# 再処理事業所 MOX燃料加工施設

MOX燃料加工施設における  
重大事故等対処施設の設計について  
(燃料加工建屋)

令和4年4月19日

# 指摘事項回答（2022年1月31日審査会合）

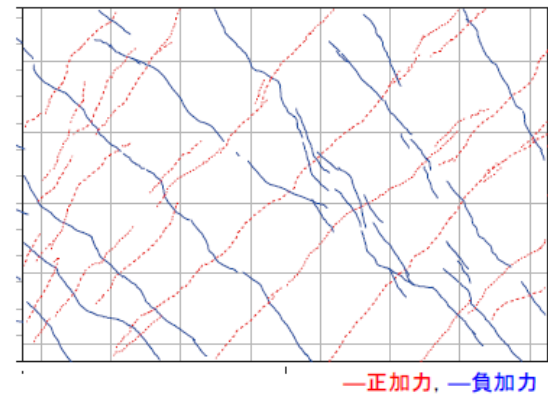
## 指摘事項

- 基準地震動 $S_s$ を1.2倍した地震力については、事業変更許可申請書において、「重大事故等対処施設については、安全機能を有する施設の耐震設計における動的地震力又は静的地震力に対する設計方針を踏襲し、～（中略）～耐震設計を行う。」としたことについて、許可時の1.2倍という値の成り立ち、考え方に立ち返った上で整理すること。

- 設工認申請においては、技術基準規則への適合性及び許可との整合性について説明が必要となる。

### 【技術基準規則への適合性（1.0 $S_s$ ）】

- 技術基準規則への適合の観点では、基準地震動 $S_s$ における地震力に対して重大事故等に対処するために必要な機能が損なわれないことが求められており、設計において確認を行っている。
- 技術基準に基づく設計に用いる基準地震動 $S_s$ は、最新の地震発生状況、活断層調査、地質調査、文献等のデータに基づき、震源パラメータ等を保守的に考慮して策定された地震動である。

### 【許可との整合性（1.2 $S_s$ ）】
